ウラン濃縮加工施設保安規定における誤記について

1. 事象概要

濃縮・埋設事業所加工施設保安規定の変更認可申請について

別図2 (1/3) ウラン濃縮建屋1階 管理区域図(第45、49、54、55条関係)

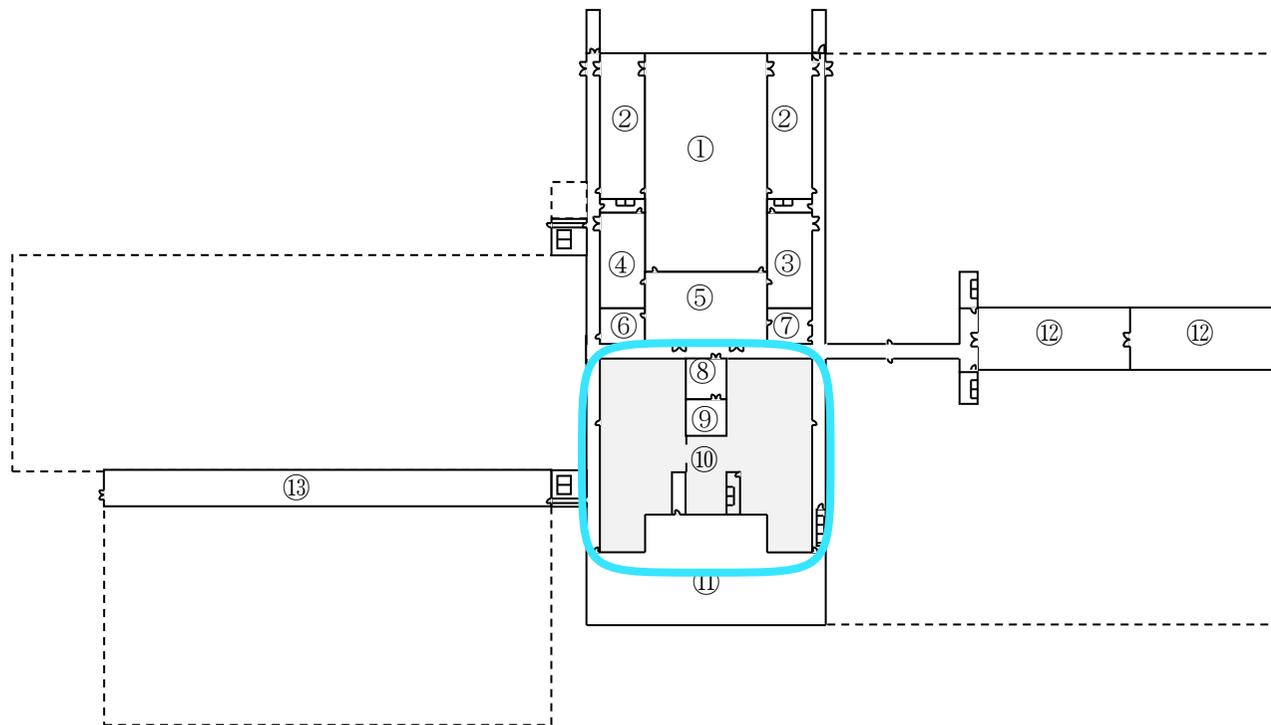
誤記内容	申請書	完本
誤記1	「別図2(1/3)ウラン濃縮建屋1階 管理区域図(第45、49、54、55条関係)」のうち「㉔渡り廊下」に係る管理区域区分の識別の誤り(本来、㉔渡り廊下については第2種管理区域の識別とすべきところ、第1種管理区域の識別としている)	変更認可申請： 別添 加工施設保安規定 新旧対照表(44/68) 一部補正： 添付2 濃縮・埋設事業所 加工施設保安規定新旧対 照表(61/85)	4月15日提出：112頁 6月10日提出：130頁
誤記2	「別図2(2/3)ウラン濃縮建屋2階 管理区域図(第45、49、54、55条関係)」のうち「㉑排気室」に係る管理区域区分の識別の誤り(本来、㉑排気室については第1種管理区域の識別とすべきところ、第2種管理区域の識別としている)	－※1	4月15日提出：113頁 6月10日提出：131頁
誤記3	「添付1 火災及び自然災害等発生時の対応に係る実施基準(第21条の2、第21条の3関連)」の誤り(本来は必要のない「1.6 加工施設の災害を未然に防止するための措置」が記載されている)	－※1	4月15日提出：136頁、 140頁※2 6月10日提出：154頁

- ✓ 別図 2 における第 1 種及び第 2 種管理区域の従前の識別では部屋番号が見にくかったことから、より見易くするよう適正化した際に、「㊸渡り廊下」及び「㊹排気室」の識別を誤った。

管理区域については、事業変更許可(平成 29 年 5 月 17 日付け、原規規発第 1705174 号にて許可)においても記載しており、保安規定における誤記のあった室(渡り廊下及び排気室)は従来から変更がなく、渡り廊下は第 2 種管理区域、排気室は第 1 種管理区域としている。(添付資料 3 参照)

したがって、誤記のあった室(渡り廊下及び排気室)は、従来から変更がなく適切な管理区域区分にて管理しており、保安活動への影響はない。

別図2(1/3) ウラン濃縮建屋1階 管理区域図(第45、49、54、55条関係)

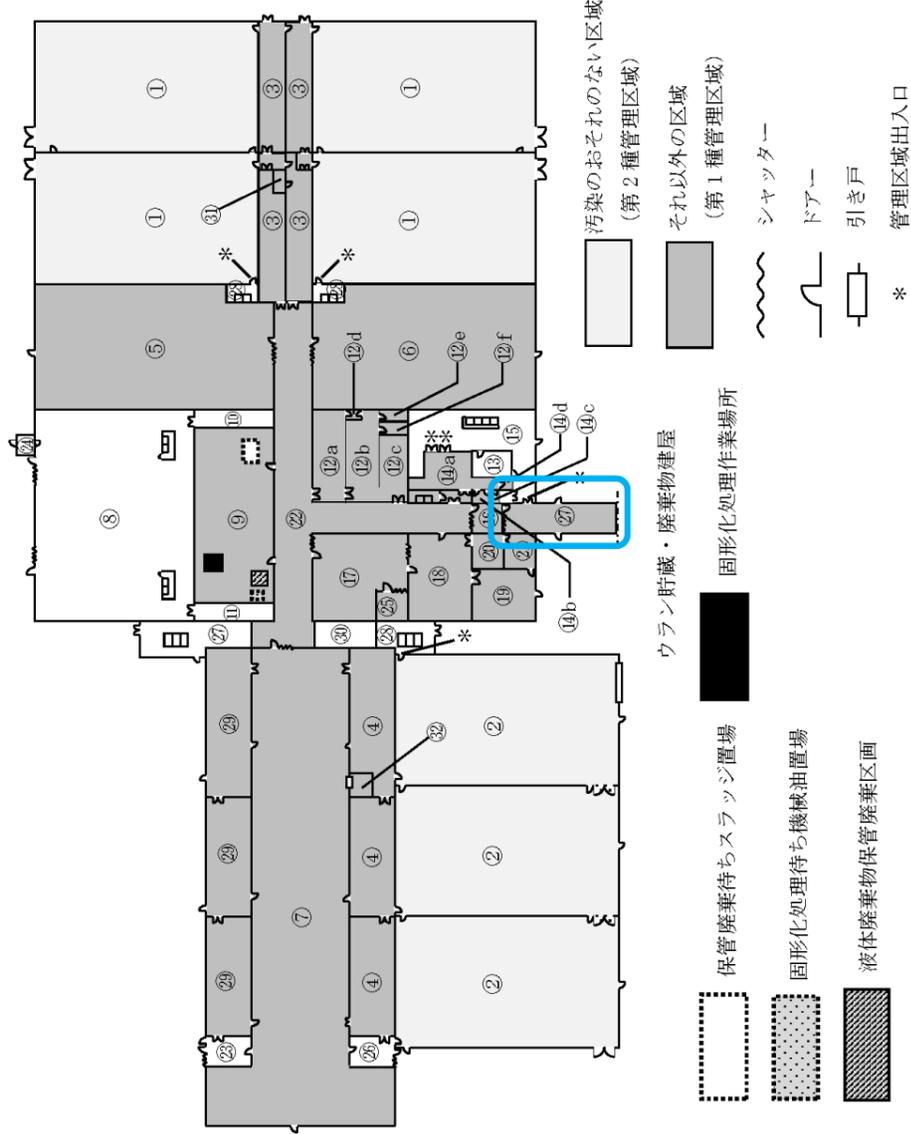
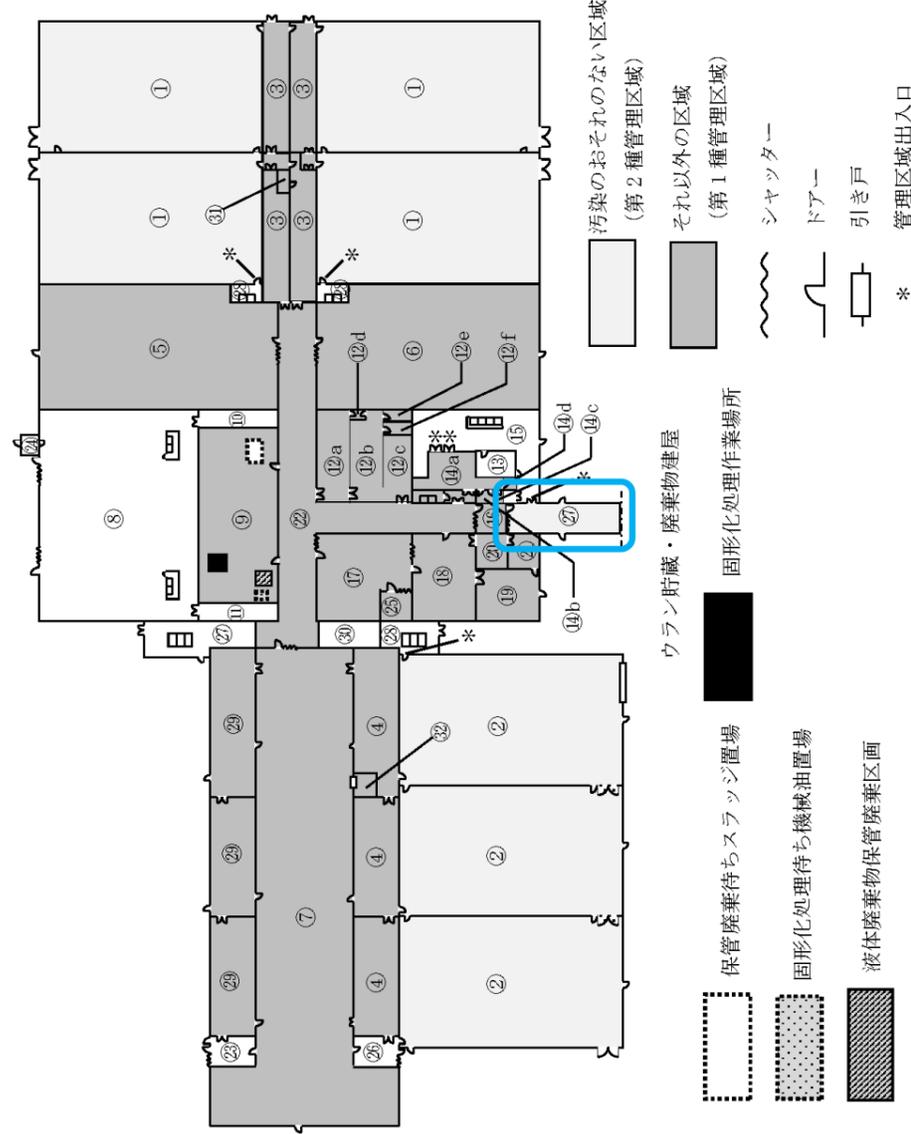
- (1) 本誤記については、社内にて以下の不適合処置を講じている。
2022年6月10日に提出している保安規定完本についても保安規定を変更するまでの間、同様の処置をさせていただきたい。(添付資料6参照)
 - ① 保安規定完本(表紙)に「不適合」である旨の表示を行う。
 - ② 保安規定完本に正誤表を添付する。
- (2) 今回の誤記については、次回の保安規定変更認可申請時(時期未定)に修正する。なお、修正するまでの間は不適合としての管理を継続する。

気室)は本来の管理区域区分どおり渡り廊下は第2種管理区域、排気室は第1種管理区域として管理している。
